# URSUS

Informator nr 3 (104)

## Ciągnik Ursus C-385

### Zmiany w katalogu części

RYŚ. 1. Układ korbowy; oznaczenia na rysunku zgodnie z tablicą 2

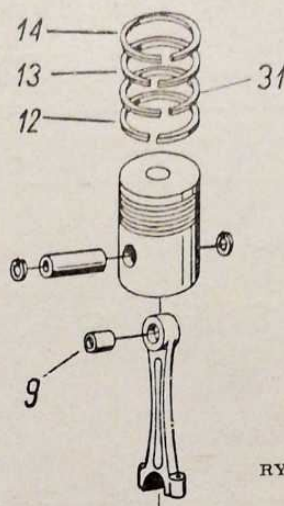
Pierścienie tłokowe (zespół 003, tablica 2) trzeba montować w kolejności pokazanej na rysunku 1 znakiem w kierunku dna tłoka.

rys. 2. Koła przednie 12,4/11-24; oznaczenia zgodne z tablicą zespołu 267

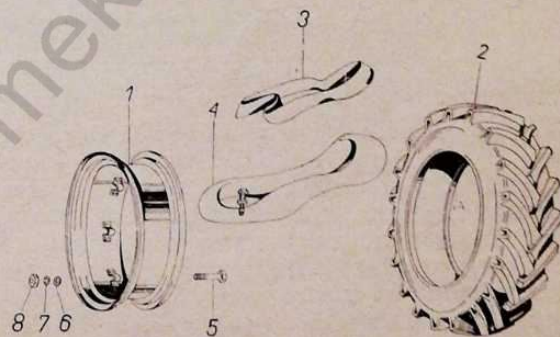
Do ciągnika Ursus C-385A montuje się koła przednie 12, 4/11-24 (zespół 267) zamiast kół 11, 2/10-24.
